TVC

21PT5432, 28PW6431, 28PW6532, 29PT5632 e demais L01.1L AC DVD

Sensibilidade do receptor IR

Service Information**SINTOMA:**

Figura 1 - Posição do SMD no painel

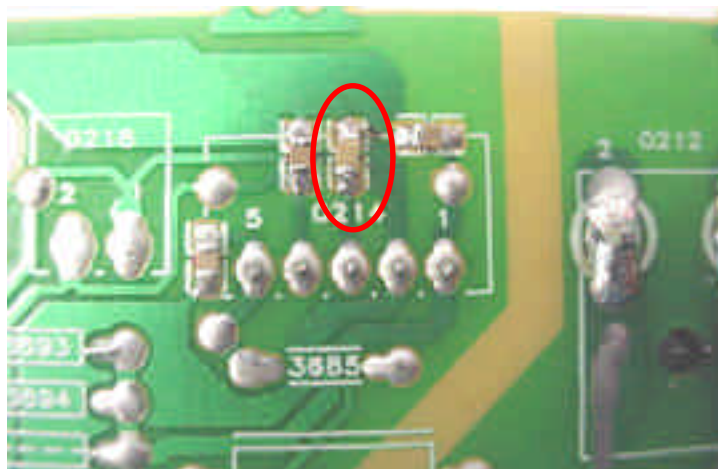
Pouca sensibilidade do Receptor remoto para sinais emitidos a distância superior a 2 metros.

Devido a algumas características de propagação e sensibilidade, poderá ocorrer pouca sensibilidade aos comandos do controle remoto.

Obs.: Este componente está no esquema A12 do Service Manual do L01.1L AC e está indicado reserva (RES) posição 2996, porém este item é aplicado no painel frontal (Figura 1) e está fisicamente soldado próximo ao pino 3 do conector Q214 (Figura 2).

Substituir o capacitor de desacoplamento 2996 do pino 1 do receptor remoto de 47nF 50V por outro de 10nF 50V.

POSIÇÃO	CÓDIGO	DESCRIÇÃO
2996	4806 124 47060	CAPACITOR CER SMD 10nF 10% 50V
